改 善 箇 所 説 明 図

不具合発生箇所

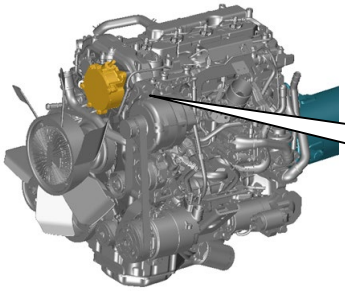
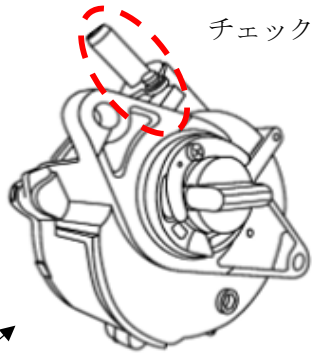
バキュームポンプのチェックバルブにおいて、構成部品の材質が不適切なため、熱劣化等により破損することがある。そのため、破損した部品が負圧経路を閉塞すると、バキュームポンプからブレーキ倍力装置への負圧供給が行われず、通常より大きなブレーキ踏力が必要となり、想定よりも制動停止距離が長くなるおそれがある。

全車両、バキュームポンプを対策品と交換する。
